Gesamtsanierung und Erweiterung Volksschule Sulgenbach

Einstufiger Projektwettbewerb für Planungsteams mit Generalplanungsmandat im offenen Verfahren
Bericht der Jury, September 2026

Grundriss 1. Obergeschoss

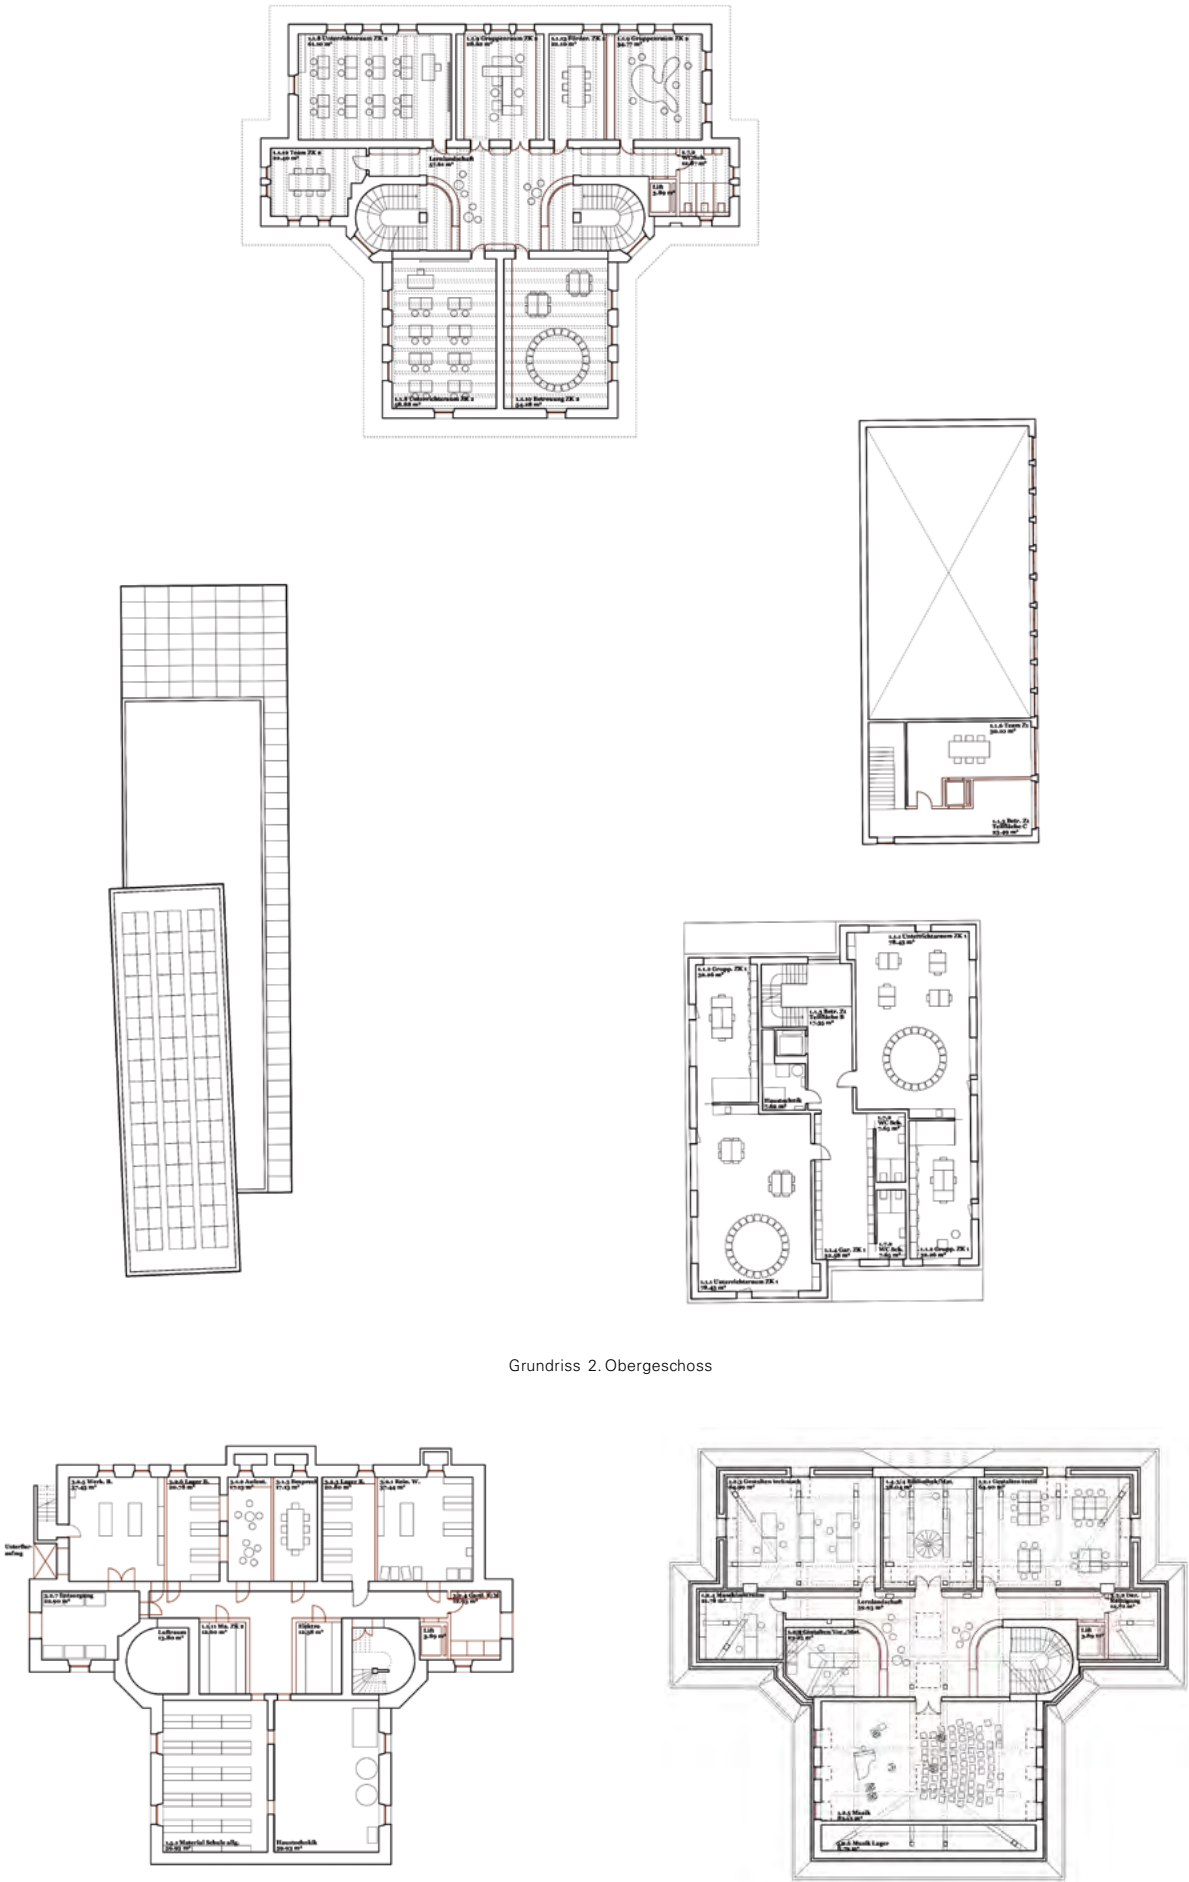
Die Projektverfassenden greifen den Gedanken einer zentralsymmetrischen Gesamtanlage auf. Sie nutzen die Erweiterung des Pavillons, um die städtebauliche Situation zu klären und den Pavillon besser in die Schulanlage einzubinden. Die nach Norden und Osten erweiterte Gebäudeform, rechtwinklig zum Hauptbau ausgerichtet, erhält einen Zugang vom unteren Pausenplatz. Von dort gelangt man über eine Treppe oder einen Aufzug auf die obere Ebene. Der Pavillon wird dadurch zum Verbindungselement zwischen Spielplatz und Spielwiese.

Auf der oberen Ebene werden dem bestehenden Pavillon nordseitig eine Regenerationsküche mit vorgelagertem Aussenschulzimmer und ostseitig ein Korridor angegliedert. Dieser ermöglicht die flexible Nutzung der Mehrzweckräume. Die Gebäudelänge ermöglicht es, auf dem unteren Niveau eine gedeckte Pausenhalle anzuordnen, die zur Treppe und zum hindernisfreien Zugang führt. Die offene Pausenhalle und das Aussenschulzimmer neben der grossen Linde schaffen attraktive Begegnungs- und Lernorte und bereichern den Aussenraum. Gleichzeitig entsteht ein flexibel nutzbarer Mehrzweckbereich für Betreuung und gemeinschaftliche Nutzungen.

Die architektonischen Eingriffe im Bestand zeugen von sorgfältigen und durchdachten Lösungen – von qualitätsvollen Details bis zur sinnvollen Nutzungsverteilung. Der bis ins Dach ausgebaute Stettlerbau erhält im Ostflügel ein geschlossenes Fluchttreppenhaus. Um die Symmetrie zu erhalten, wird auch das zweite Treppenhaus abgetrennt, jedoch ohne Brandschutzanforderungen. Dadurch wird die Nutzung der gesamten Schulgeschosse einschliesslich der inneren Halle als Lernlandschaft ermöglicht.

Die Jury beurteilt die Platzverhältnisse jedoch als knapper als in den Visualisierungen dargestellt. Damit wird auch die symmetrische Wiederholung der Treppenhausverglasung hinterfragt. Es wäre zu prüfen, ob sich die Verglasung auf das brandschutztechnisch erforderliche Treppenhaus im Ostflügel beschränken liesse.

Die Verlegung der schwellenlosen Erschliessung vom Haupteingang zum östlichen Nebeneingang ermöglicht einen rampenfreien Haupteingang. Auch die Platzierung des Lifts auf der Ostseite überzeugt und erlaubt eine schwellenlose Erschliessung sämtlicher Geschosse.

Beim Aussenschulzimmer besteht ein direkter Blickkontakt zum Nachbargrundstück. Hier sind geeignete Massnahmen zum Sichtschutz zu prüfen. Auf der Westseite

werden sowohl der Grenz- als auch der Gebäudeabstand deutlich unterschritten. Trotz dieses baurechtlichen Mangels und einiger geringfügiger Unstimmigkeiten überzeugt der Projektvorschlag durch eine sensible Konzeption, eine sorgfältig ausgearbeitete Pavillonenerweiterung und einen qualitätsvollen Umgang mit dem Bestand.

Die Erweiterung beeinträchtigt den Wert der ortsprägenden Linde. In der vorgesehenen Ausdehnung wären Rückschnitte an den Hauptstäben sowie Eingriffe in den Wurzelraum unvermeidbar. Dies ist aus Sicht der Jury nicht vertretbar. Für die Überarbeitung ist das Bauvolumen auf die tatsächliche Kronenausdehnung abzustimmen und gegebenenfalls zu reduzieren.

Der Rückbau im Stettlerbau ist in den Plänen nicht dargestellt. Die vorgeschlagenen Eingriffe erscheinen jedoch, soweit beurteilbar, angemessen und vertretbar. Die Dachfenster und Lukarnen im Stettlerbau wirken in ihrer Ausformulierung fremd.

- Die Ausdehnung des Neubaus ist auf die tatsächliche Kronenausdehnung der ortsbildprägenden Linde abzustimmen und gegebenenfalls zu reduzieren. Eingriffe in Hauptäste und Wurzelraum sind zu vermeiden.
- Der Aussenraum ist hinsichtlich Materialisierung, Detailausbildung, Nutzung und Barrierefreiheit zu präzisieren und zu einer qualitätsvollen, kindgerechten Freianlage weiterzuentwickeln.
- Der Sichtschutz beim gedeckten Aussenraum gegenüber dem Nachbargrundstück ist zu überprüfen und mit geeigneten Massnahmen sicherzustellen.
- Die Einhaltung des Grenz- und Gebäudeabstands von 6 m auf der Westseite ist durch eine entsprechende Projektanpassung zu prüfen.
- Die ungedeckten Fahrradabstellplätze sind hinsichtlich ihrer Einordnung und Gestaltung zu überarbeiten.

- Die Notwendigkeit der symmetrischen Verglasung der beiden Treppenhäuser ist zu überprüfen; gegebenenfalls ist die Verglasung auf das brandschutztechnisch erforderliche Treppenhaus im Ostflügel zu beschränken.
- Die Ausformulierung der Dachfenster und Lukarnen im Stettlerbau ist hinsichtlich ihrer Einfügung in den Bestand zu überprüfen und zu überarbeiten.

Grundriss Erdgeschoss

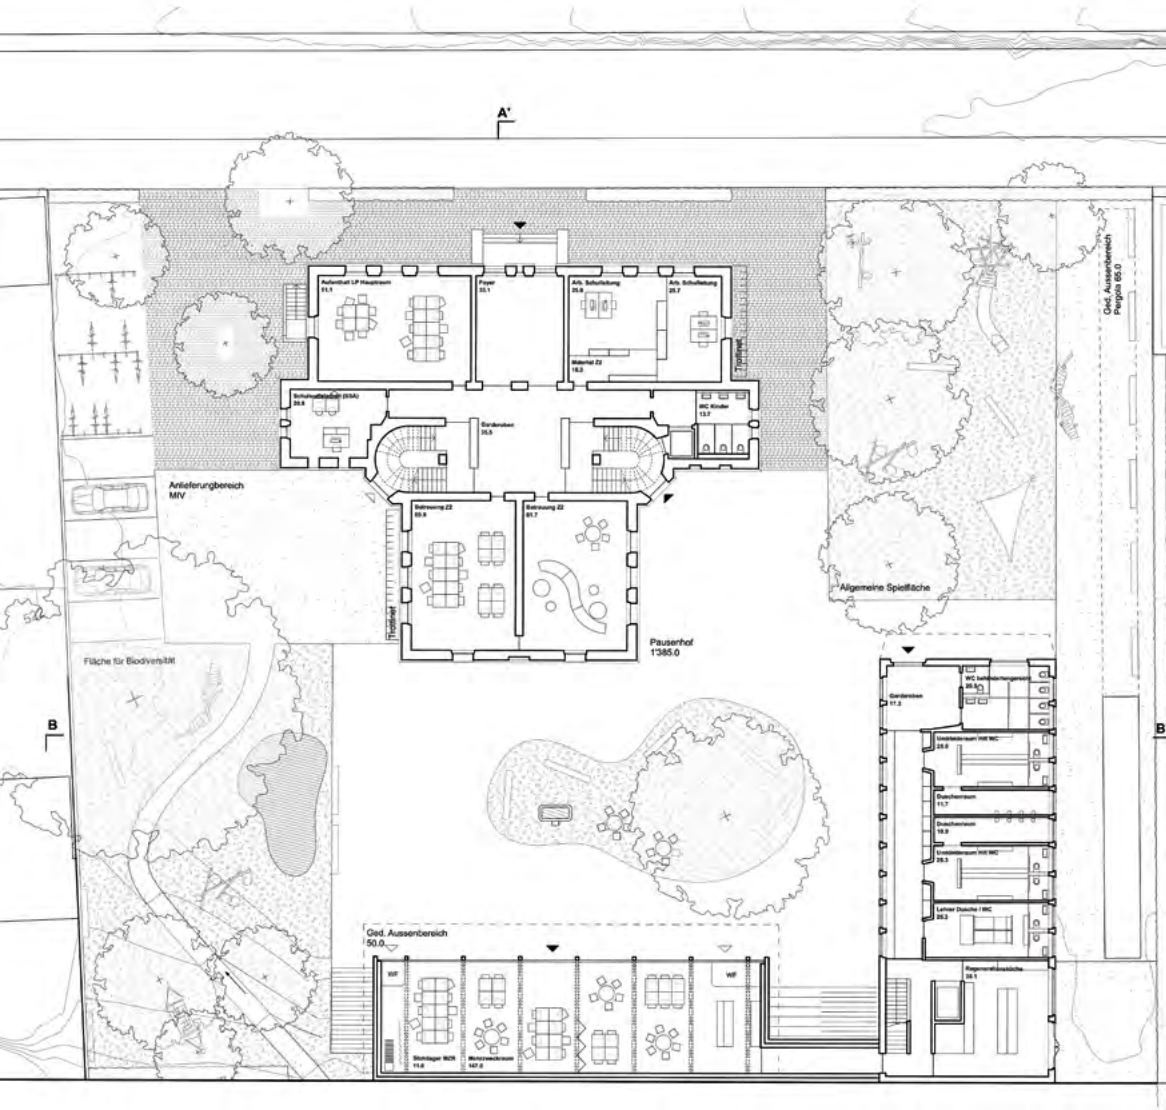
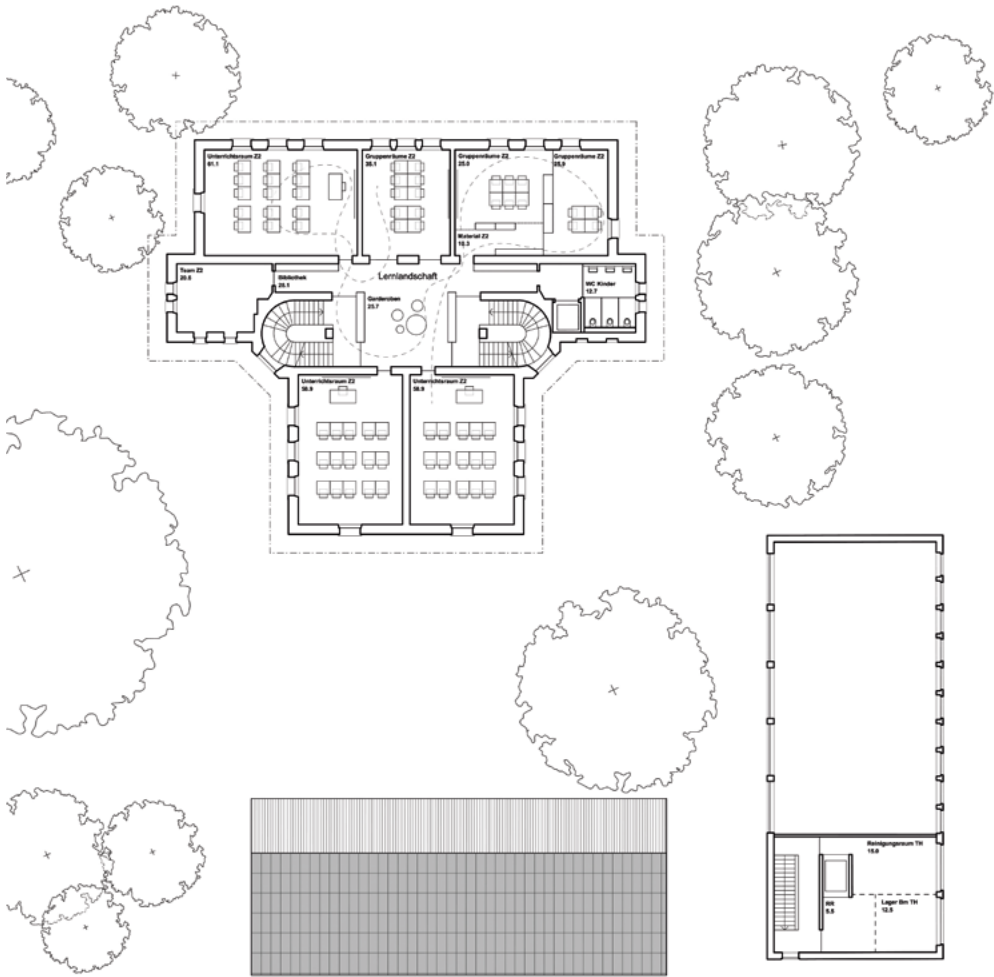
Der Beitrag positioniert einen pavillonartigen Neubau entlang des Geländeversprungs im Zentrum des Grundstücks. Der aus einem massiven, in den Hang geschobenen Sockel und einem aus Holz konstruierten Aufbau bestehende Neubau orientiert sich auf der unteren Ebene zum Pausenplatz und auf der oberen Ebene zur bestehenden Turnhalle und zum Erweiterungsbau. Dadurch entsteht eine platzartige Aussenfläche, über die alle drei Gebäude erschlossen werden.

Über eine Rampe erreicht man die Räume für Betreuung und Förderunterricht und direkt von aussen den Mehrzweckraum. Die dem Mehrzweckraum zugeordnete Regenerationsküche liegt für die Anlieferung ungünstig im Erdgeschoss der Turnhalle, sie ist jedoch über einen Gang direkt mit dem Mehrzweckraum verbunden. Die Nutzungsverteilung und die hindernisfreie Erschliessung überzeugen.

Die äussere, an ländliche Nebenbauten erinnernde Erscheinung des Neubaus wirkt im Kontext der übrigen Gebäude auf dem Areal etwas fremd. Die auf der Nordostseite mit wiederverwendeten Paneelen des bestehenden Pavillons geschlossene Fassadenfläche verstärkt diesen Eindruck zusätzlich. Gleichzeitig schwächt sie die räumlichen Bezüge zur Umgebung und schränkt die langfristige Nutzungsflexibilität ein. Das ausladende Vordach erscheint eher als formale Geste, denn als wirksamer Witterungsschutz.

Die Nutzungsverteilung im Altbau und dessen hindernisfreie Erschliessung auf der Seite des Pausenhofs erscheinen grundsätzlich sinnvoll. Ob die im ersten und zweiten Obergeschoss angebotenen Vorzonen mit den Garderoben zusätzlich für Unterrichtszwecke genutzt werden können, wird bezweifelt. Positiv beurteilt wird hingegen die Absicht, die Brandabschlüsse der Treppenhäuser mit der Garderobenfunktion zu verknüpfen.

Die gestalterische Ausformulierung der Treppenhäuserabschlüsse und der Innenausbauten im Dachgeschoss, die in den Visualisierungen angedeutet werden, wird kritisch betrachtet. Wünschenswert wäre ein sensiblerer Dialog mit dem gut erhaltenen Bestand.

Der Ansatz der passiven Nachtauskühlung ist interessant, bedarf jedoch einer Überprüfung.

Die Anbindung des Neubaus an die drei bestehenden Gebäude ermöglicht kurze Wege. Dank der zweiseitigen Ausrichtung des Gebäudes auf das untere und obere Niveau werden die bestehenden Schulgebäude gut miteinander verbunden. Aus beiden Geschossen bestehen gute Sichtbezüge zu den Haupträumen.

Die Anordnung der Mehrzweckräume bietet der Schule eine hohe Flexibilität. Dank ihrer zentralen Lage eignen sie sich auch für eine Quartiernutzung.

Wünschenswert wären Fassadenöffnungen auf beiden Seiten des Gebäudes.

Die Regenerationsküche ist dank der direkten Verbindung zu den Mehrzweckräumen funktional gut angeordnet. Die Anlieferung bleibt noch ungeklärt. Die Anordnung der Räume im Altbau ermöglicht sinnvolle Raumeinheiten (Cluster für Betreuung und Unterricht) und bietet eine grosse Flexibilität in der Raumbelastung. Kritisch beurteilt wird die Lage der Bibliothek im Korridorbereich. Die Anordnung der Fachräume im Dachgeschoss ergibt räumlich und organisatorisch Sinn. Für den Aussenraum fehlt ein übergeordnetes Konzept. Das zusätzliche Spielfeld bietet der Schule einen grossen Mehrwert und zahlreiche Nutzungsmöglichkeiten. Seine Lage im Verhältnis zum angrenzenden Wohnquartier wird jedoch hinterfragt. Die Eingriffe in die historische Substanz des Stettlerbaus erscheinen vertretbar. Kritisch beurteilt wird jedoch die Unterteilung der historischen Raumstruktur in den Obergeschossen auf der Nordseite durch Trennwände in kleine Zellen. Die Visualisierung des Treppenhauses lässt wenig Fingerspitzengefühl im Umgang mit der historischen Aus-

stattung, der Raumstimmung und deren Weiterentwicklung erkennen. Die Garderobe und Trennwand wirken beliebig. Aussagen zu den Auswirkungen des Dachgeschossausbaus auf die Dachlandschaft fehlen. Das Potenzial der Umgebung entlang der Eigerstrasse bleibt ungenutzt; die Einfriedung wirkt lückenhaft. Das Projekt verfolgt einen konsequenten Ansatz des Weiterbaus im Bestand. Die Tragstruktur bleibt weitgehend erhalten, während die erforderlichen Eingriffe und konstruktiven Schnittstellen im Rahmen der Weiterbearbeitung hinsichtlich Erdbebensicherheit, Tragfähigkeit und Einbindung der neuen Bauteile zu vertiefen sind. Der Projektvorschlag zeichnet sich durch eine sorgfältige Bearbeitung der Wettbewerbsaufgabe und eine überzeugende betriebliche Organisation aus. Die architektonische Umsetzung vermag die Jury besonders im Umgang mit dem Bestand und der Gestaltung des Neubaus jedoch nicht vollumfänglich zu überzeugen.
